改善箇所説明図

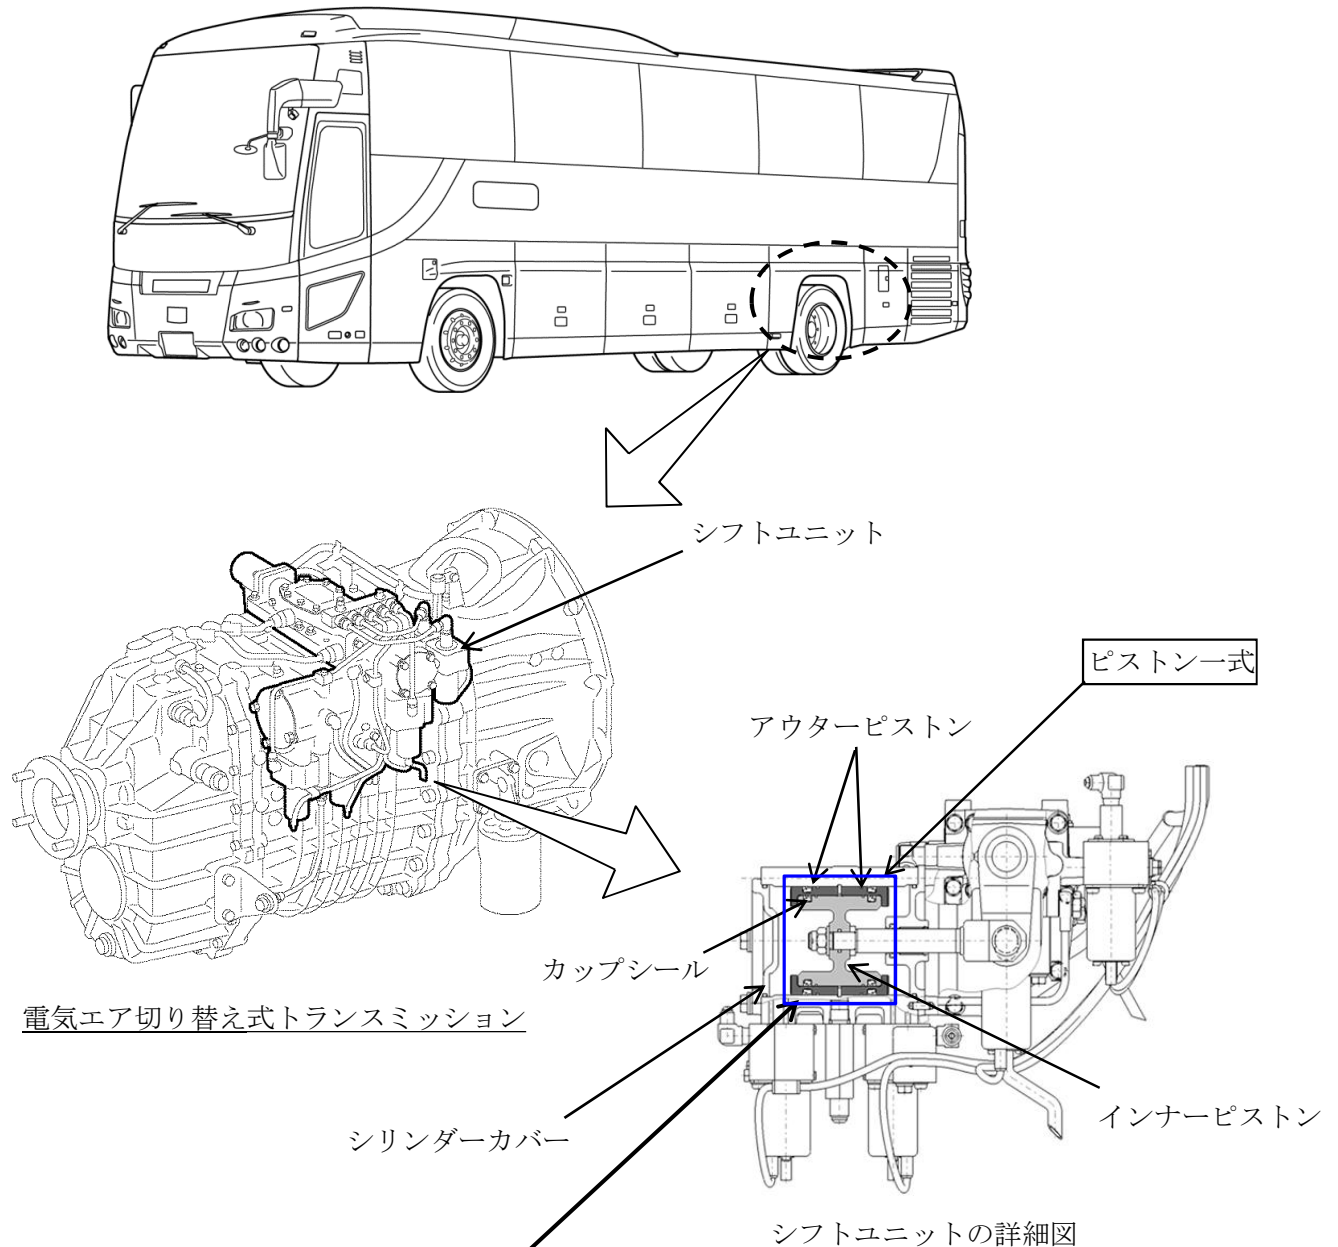
基準不適合発生箇所

大型バスの電気エア切り替え式トランスミッションのシフトユニットにおいて、偶数段と奇数段を切り替えるアウターピストンの端面形状が不適切なため、エア圧を受ける面積が不足し、切り替え時にアウターピストンの作動開始が遅れることがある。そのため、アウターピストンが急速に動きアウターピストンとインナーピストンのカップシールが摩耗してエアの気密が保たれず変速時間が長くなり、そのまま使用を続けると、最悪の場合、変速ができず走行不能になるおそれがある。

改善の内容

全車両、シフトユニットのピストン一式を対策品に交換する。

識別：改善済車両にはシリアルナンバープレート付近に白色ペイントを塗布する。
